ZARZĄD DRÓG POWIATOWYCH W OSTROŁĘCE

DT.252.I.28.2023

WYJAŚNIENIE I ZMIANA TREŚCI SWZ

Dotyczy postępowania o udzielenie zamówienia publicznego na zadanie pn.: **Rozbudowa drogi powiatowej nr 2568W Goworowo - Tomasze - Rzekuń od km 17+020,00 do km 19+938,00 - ETAP PIERWSZY**

KM 17+020-17+525

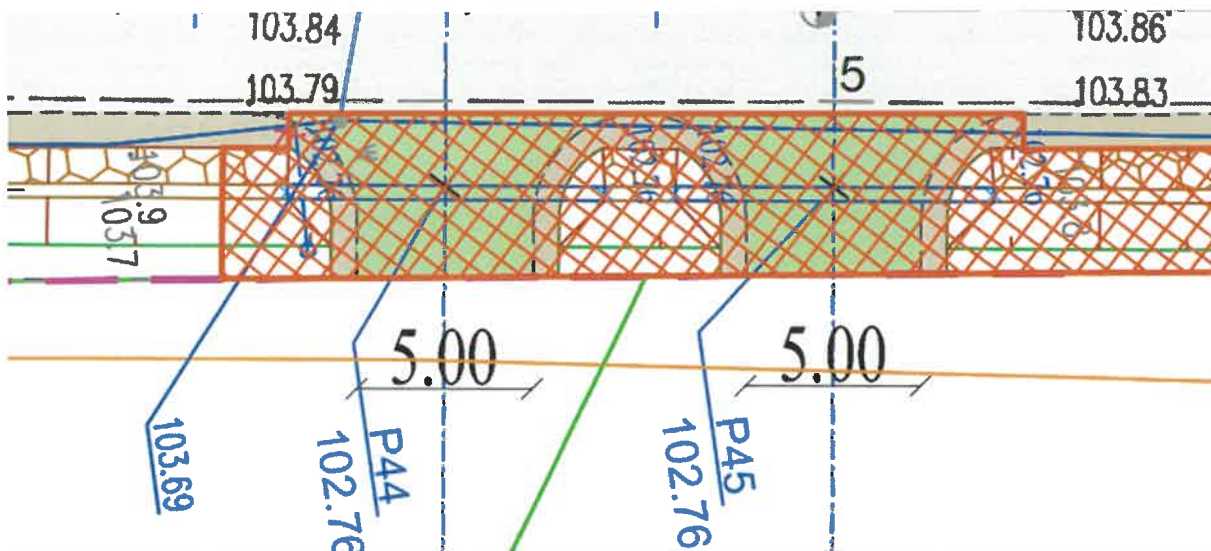
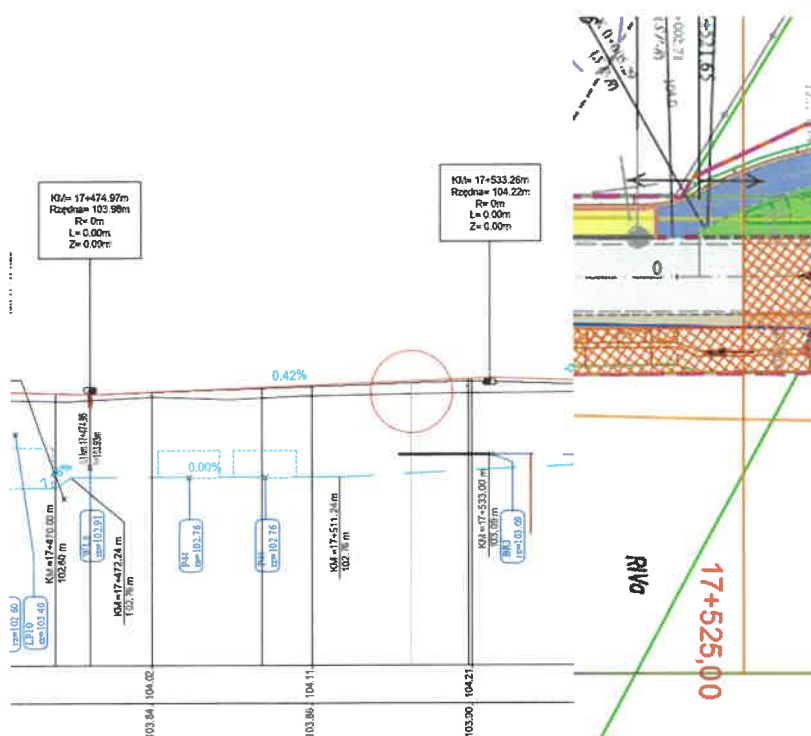
Prosimy o potwierdzenie, że od km 17+020 do km 17+525 należy wykonać prace:

- a. Roboty ziemne zgodnie z przekrojami poprzecznymi (strona prawa od km 17+482 - dostosowanie do terenu istniejącego bez wykonania rowów)
Odpowiedź: Zamawiający potwierdza

- b. Km 17+020-17+300: Rozbiórka jezdni istniejącej oraz budowa pełnej konstrukcji jezdni (z etapu I wyłączone jest wykonanie warstwy ścieralnej)
Odpowiedź: Z opracowania Inwestor wyłączył wykonanie warstwy ścieralnej drogi powiatowej na całej inwestycji.

- c. Km 17+300 - 17+525: Frezowanie warstwy ścieralnej jezdni istniejącej, budowa poszerzeń jezdni, wykonanie warstwy wyrównawczej, wykonanie warstwy wiążącej (z etapu I wyłączone jest wykonanie warstwy ścieralnej)
Odpowiedź: Z opracowania Inwestor wyłączył wykonanie warstwy ścieralnej drogi powiatowej na całej inwestycji.

- d. Budowa chodników
Odpowiedź: Zamawiający potwierdza
- e. Budowa wszystkich zjazdów z kostki brukowej oznaczonych kolorem fioletowym na PZT
Odpowiedź: Zamawiający potwierdza. Do wykonania wszystkie zjazdy, które nie zostały oznaczone „kratką” koloru czerwonego na PZT.

- f. Budowa rowów wraz ze wzmocnieniem skarpy (do km 17+482)
Odpowiedź: Zamawiający potwierdza.
- g. Budowa skrzyżowania w km 17+462,5
Odpowiedź: Zamawiający potwierdza.

- h. Wykonanie nawierzchni poboczy jezdni i chodnika
Odpowiedź: Zamawiający potwierdza.
- i. Oznakowanie poziome i pionowe zgodnie z SOR
Odpowiedź: Zamawiający potwierdzam. Do wykonania organizacja ruchu w całości zgodnie z zatwierdzonym projektem.

KM 17+525-17+755

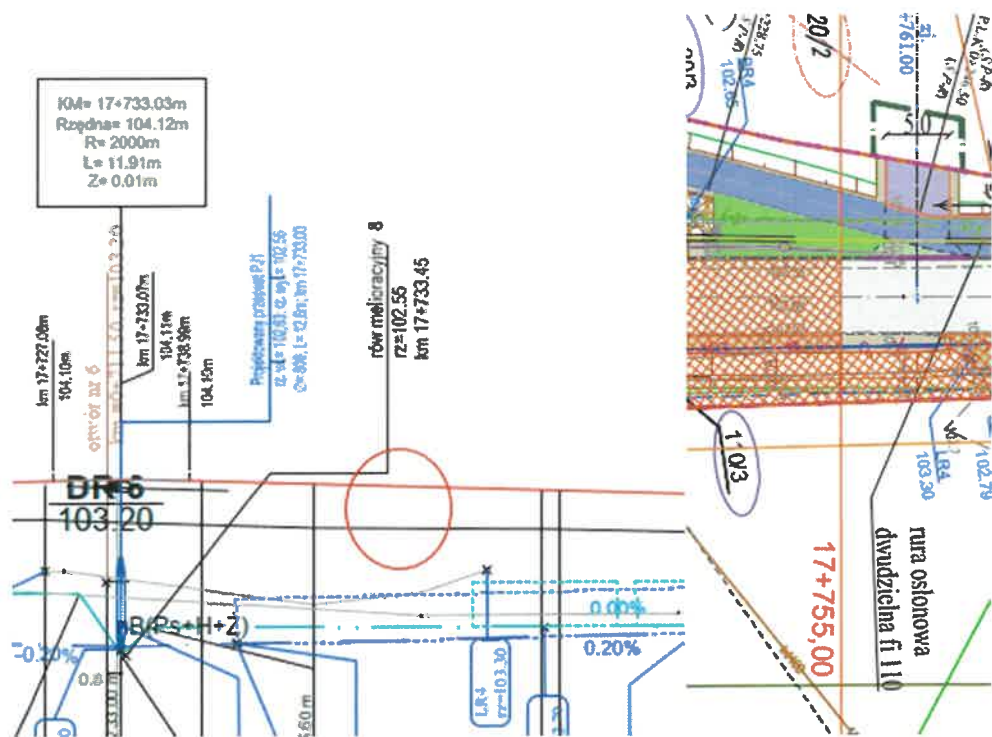
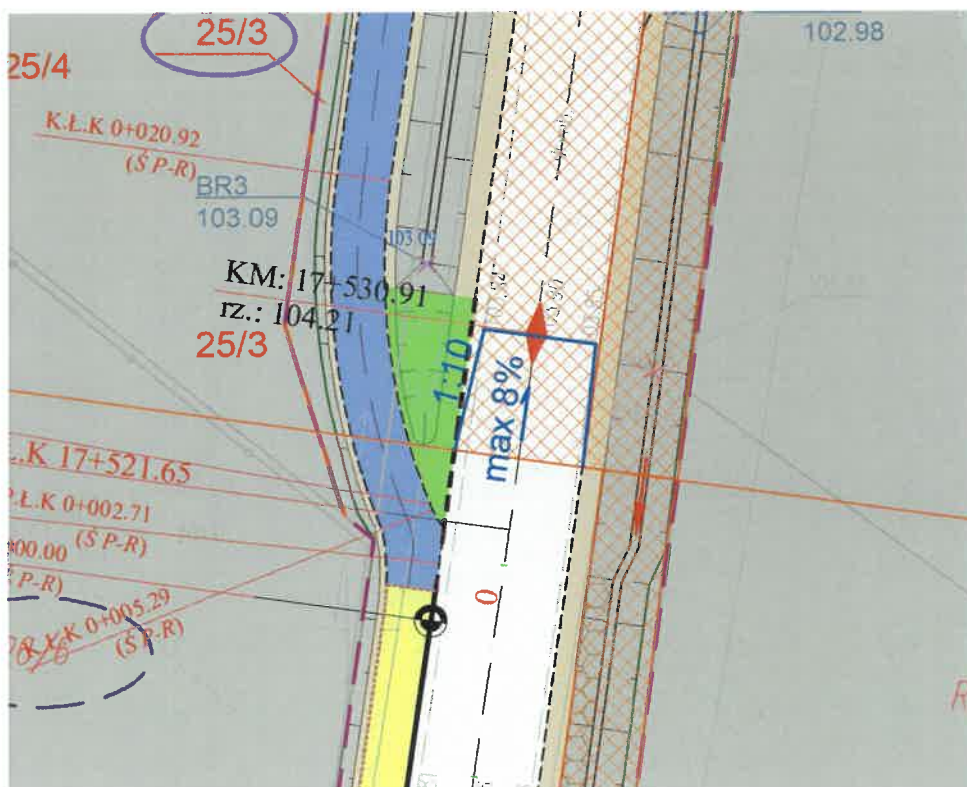
Prosimy o wskazanie rozwiązania wykonania połączenia jezdni w km 17+525 oraz 17+755 (nowej z istniejącą, wysokościowo oraz szerokościowo).

Km 17+525: zgodnie z niweletą różnica wysokości jezdni projektowanej i istniejącej to około 29 cm

Km 17+755: zgodnie z niweletą różnica wysokości jezdni projektowanej i istniejącej to około 56 cm

Odpowiedź: W sytuacjach opisanych powyżej należy uwzględnić w ofercie dowiązanie wysokościowe do stanu istniejącego z maksymalnym pochyleniem niwelety jezdni 8% oraz ze skosami nie mniejszymi niż 1:10 jak na załączonym schemacie:

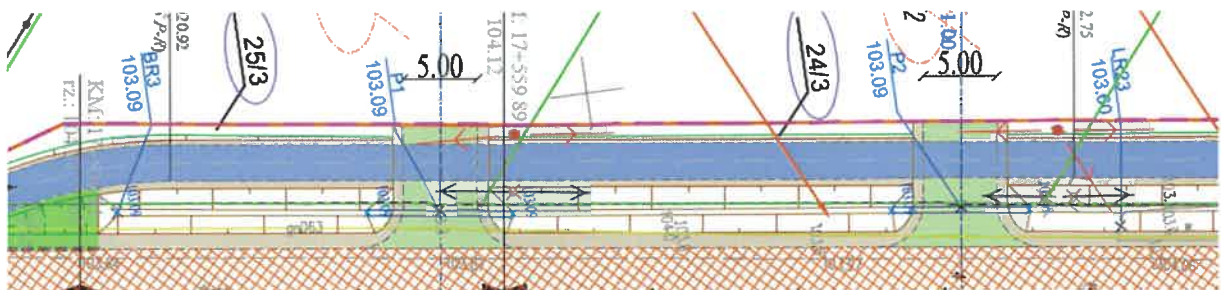
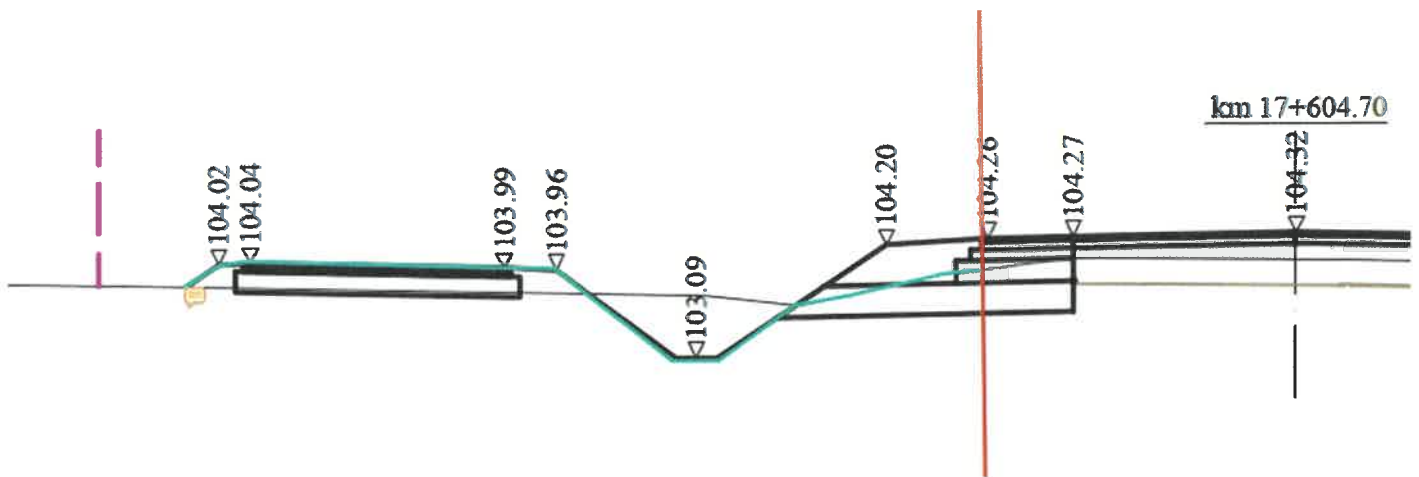
W km 17+525-17+755 na PZT oznaczono, że należy wykonać ścieżkę, zjazd, rów oraz nawierzchnię poboczy jezdni strona lewa.

Prosimy o wskazanie wymaganego rozwiązania wykonania robót ziemnych w zakresie rowów oraz wskazanie technologii wykonania nawierzchni poboczy (oraz ich konstrukcji):

- dostosowanie do rzędnej istniejącego terenu (zaznaczono na niebiesko), na czerwono oznaczono zakres etapu I według PZT

W tym przypadku wykonania rowów do rzędnej istniejącej nie ma możliwości wykonania poboczy zgodnie z dokumentacją techniczną. Zgodnie z przekrojem normalnym oraz przekrojami poprzecznymi w miejscu projektowanych poboczy przewiduje się wykonanie warstwy stabilizowanej cementem poszerzeń (dla klasy gruntu G4, wykonanie poszerzeń jezdni jest wyłączone z etapu I).

Odpowiedź: Dowiązanie do stanu istniejącego należy zrobić zgodnie z rysunkiem przedstawionym przez Oferenta. Pobocza należy wykonać w dowiązaniu do rzędnych istniejących. Z uwagi na wyłączenie z opracowania poszerzeń jezdni w etapie I, w etapie II pobocza zostaną przebudowane do docelowych rzędnych.

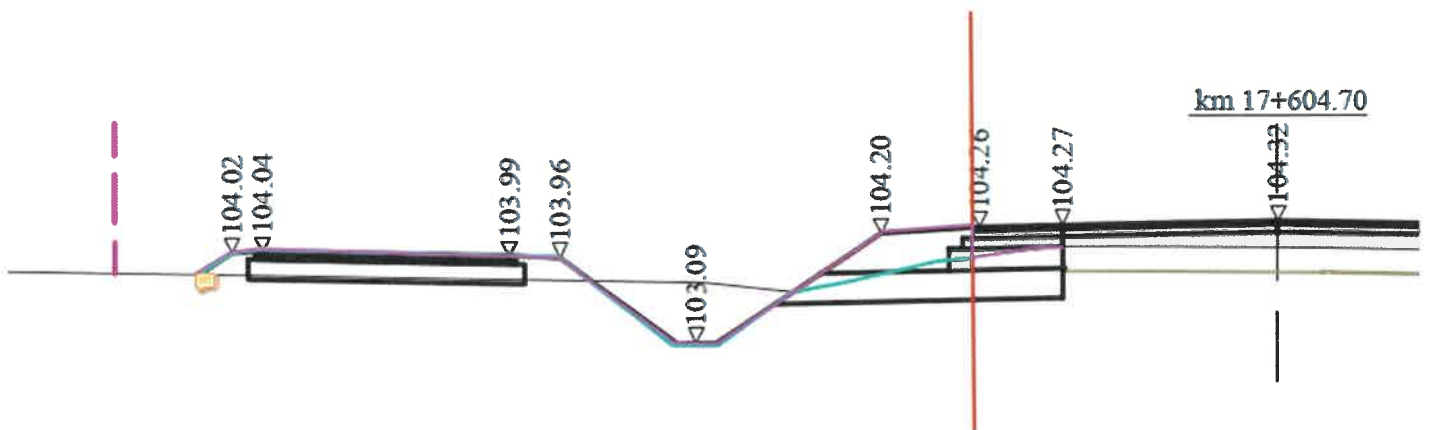
- b. wykonanie rowów do rzędnej projektowanej (zaznaczono na fioletowo) - pozostanie różnica wysokościowa między terenem istniejącym a zaprojektowaną nawierzchnią poboczy, na czerwono oznaczono zakres etapu I według PZT

W tym przypadku wykonania rowów do rzędnej projektowanej nawierzchnia poboczy będzie niedostosowana wysokościowo do istniejącej jezdni. Zgodnie z przekrojem normalnym oraz przekrojami poprzecznymi w miejscu projektowanych poboczy przewiduje się wykonanie warstwy stabilizowanej cementem poszerzeń (dla klasy gruntu G4, wykonanie poszerzeń jezdni jest wyłączone z etapu I).

Odpowiedź: Dowiązanie do stanu istniejącego należy zrobić zgodnie z rysunkiem przedstawionym przez Oferenta. Pobocza należy wykonać w dowiązaniu do rzędnych istniejących. Z uwagi na wyłączenie z opracowania poszerzeń jezdni w etapie I, w etapie II pobocza zostaną przebudowane do docelowych rzędnych.

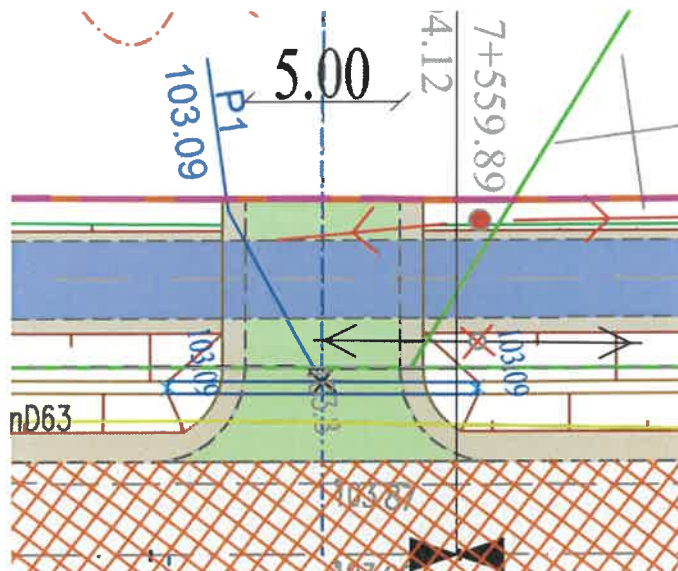
W km 17+525-17+755 na PZT oznaczono, że należy wykonać zjazdy strona lewa. Z zakresu etapu I wyłączone zostało wykonanie poszerzeń jezdni oraz wykonanie nawierzchni jezdni, co powoduje powstanie „pustki” między nawierzchnią jezdni istniejącej a nowym zjazdem. Dodatkowo zaprojektowane zjazdy nie są dostosowane wysokościowo do nawierzchni jezdni istniejącej co uniemożliwi korzystanie z wykonanych według projektu zjazdów. Prosimy o wskazanie rozwiązania problemu.

Odpowiedź: Zjazdy należy dowiązać do krawędzi jezdni istniejącej zarówno wysokościowo jak i sytuacyjnie. W etapie II zjazdy będą przebudowane do docelowych rozwiązań.

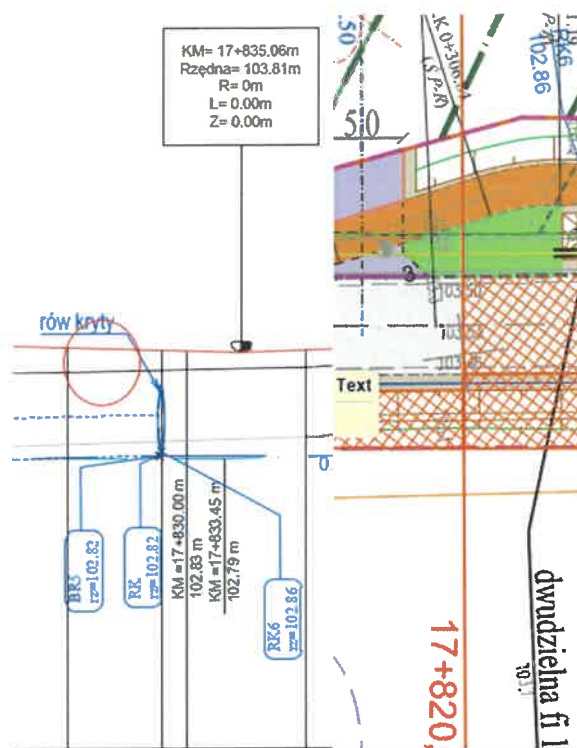
Prosimy o wskazanie, czy w km 17+525 – 17+755 należy uwzględnić rozbiórkę oznakowania pionowego (3 kpl) wskazanego w SOR?

Odpowiedź: Zamawiający potwierdza konieczność rozbiórki oznakowania.

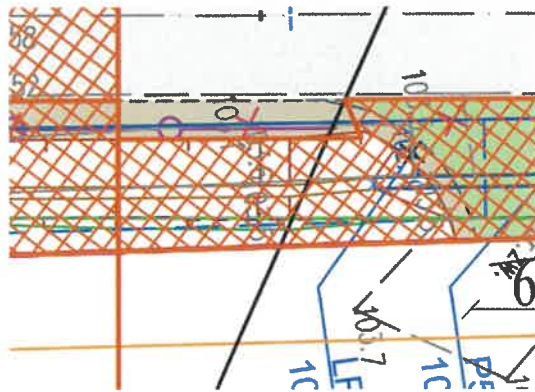
Prosimy o potwierdzenie, że w km 17+755-17+765 nie należy ujmować kosztów wykonania bariery ochronnej stalowej. Jeśli należy, prosimy o wskazanie długości odcinka do ustawienia.

Odpowiedź: Bariera nie jest przedmiotem inwestycji w Etapie I.

KM 17+820-17+18+540

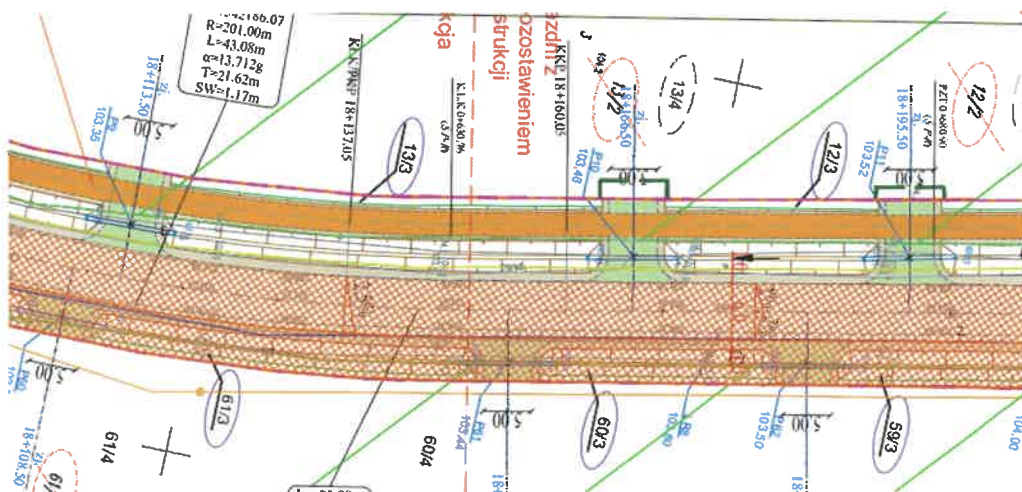
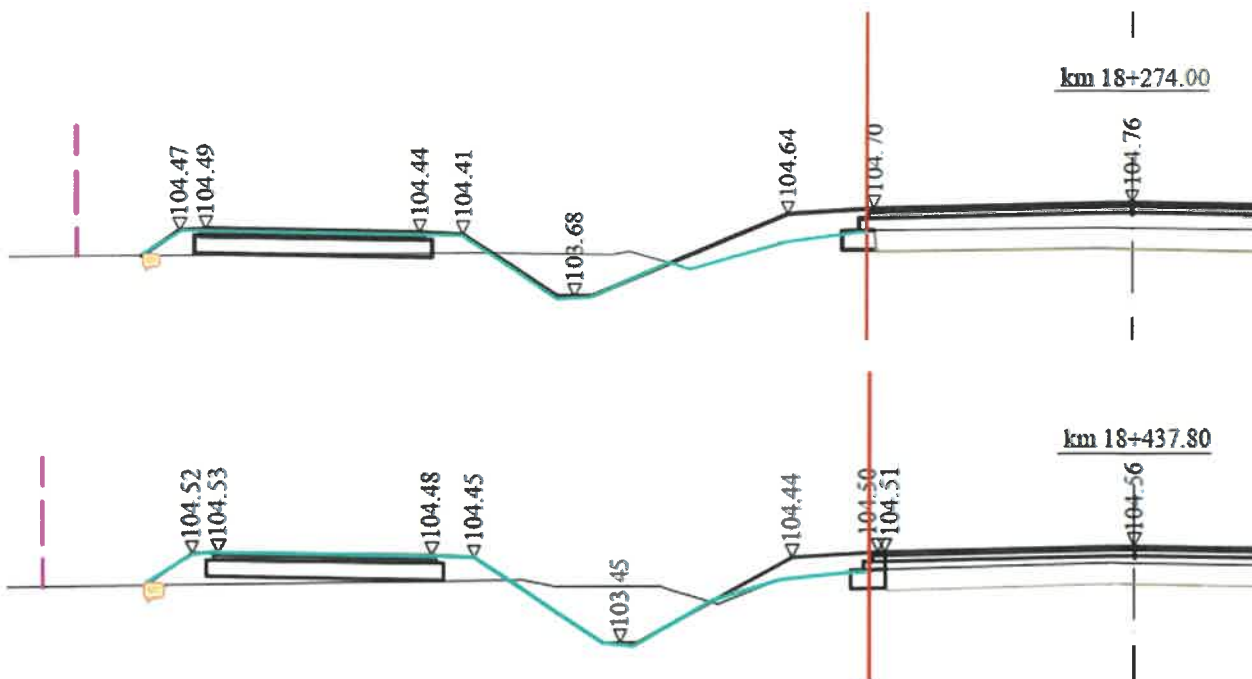
W km 17+820-18+540 na PZT oznaczono, że należy wykonać ścieżkę, zjazd, rów oraz nawierzchnię poboczy jezdni strona lewa.

Prosimy o wskazanie wymaganego rozwiązania wykonania robót ziemnych w zakresie rowów oraz wskazanie technologii wykonania nawierzchni poboczy:

- a. dostosowanie do rzędnej istniejącego terenu (zaznaczono na niebiesko), na czerwono oznaczono zakres etapu I według PZT. W przypadku wykonania rowów do rzędnej istniejącej (rozwiązanie a.) nie ma możliwości wykonania poboczy zgodnie z dokumentacją techniczną.

Odpowiedź: Dowiązanie do stanu istniejącego należy zrobić zgodnie z rysunkiem przedstawionym przez Oferenta. Pobocza należy wykonać w dowiązaniu do rzędnych istniejących. Z uwagi na wyłączenie z opracowania poszerzeń jezdni w etapie I, w etapie II pobocza zostaną przebudowane do docelowych rzędnych.

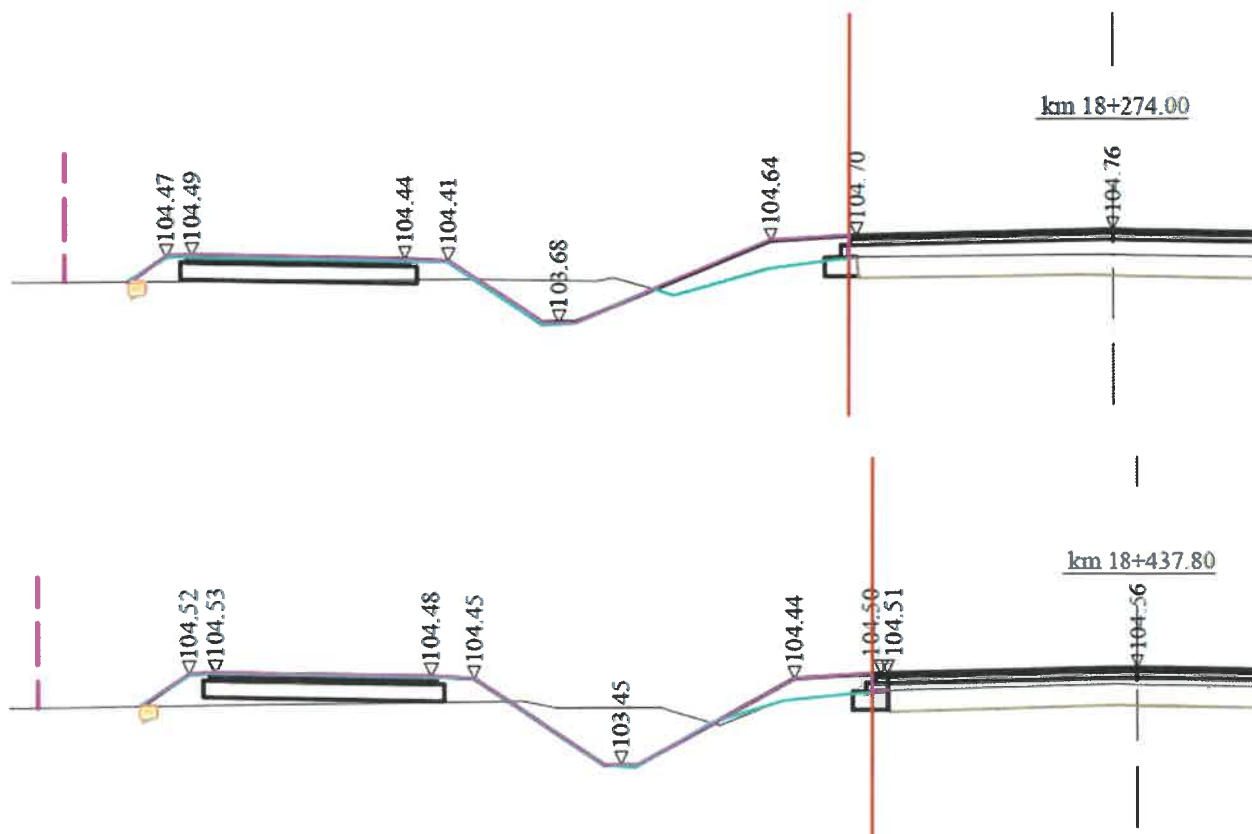
- b. wykonanie rowów do rzędnej projektowanej (zaznaczono na fioletowo) - pozostanie różnica wysokościowa między terenem istniejącym a zaprojektowaną nawierzchnią poboczy, na czerwono oznaczono zakres etapu I według PZT. W przypadku wykonania rowów do rzędnej projektowanej nawierzchnia poboczy będzie niedostosowana wysokościowo do istniejącej jezdni.

Odpowiedź: Dowiązanie do stanu istniejącego należy zrobić zgodnie z rysunkiem przedstawionym przez Oferenta. Pobocza należy wykonać w dowiązaniu do rzędnych istniejących. Z uwagi na wyłączenie z opracowania poszerzeń jezdni w etapie I, w etapie II pobocza zostaną przebudowane do docelowych rzędnych.

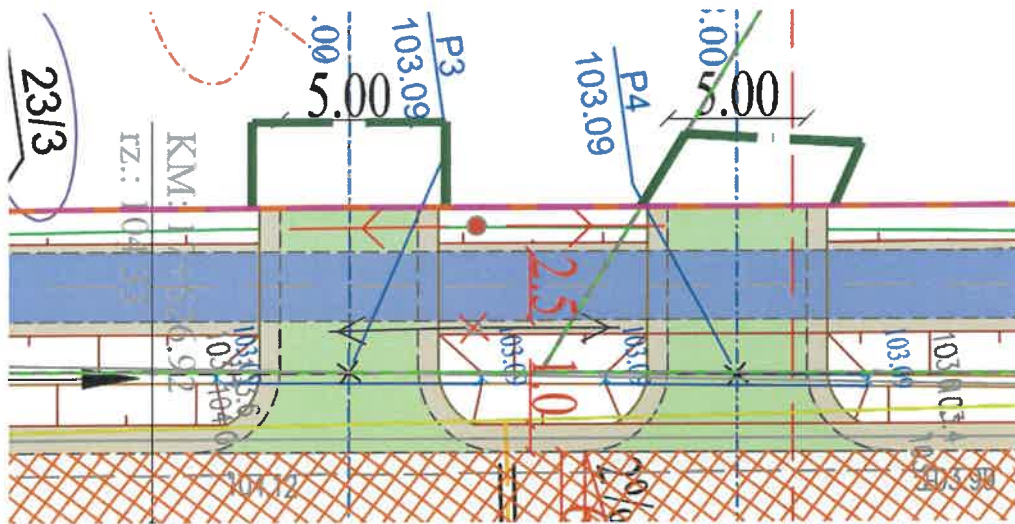
W km 17+820-17+18+540 na PZT oznaczono, że należy wykonać zjazdy strona lewa. Z zakresu etapu I wyłączone zostało wykonanie poszerzeń jezdni oraz wykonanie nawierzchni jezdni, co powoduje powstanie „pustki” między nawierzchnią jezdni istniejącej a nowym zjazdem. Dodatkowo zaprojektowane zjazdy nie są dostosowane wysokościowo do nawierzchni jezdni istniejącej co uniemożliwi korzystanie z wykonanych zjazdów. Prosimy o wskazanie rozwiązania problemu.

Odpowiedź: Zjazdy należy dowiązać do krawędzi jezdni istniejącej zarówno wysokościowo jak i sytuacyjnie. W etapie II zjazdy będą przebudowane do docelowych rozwiązań.
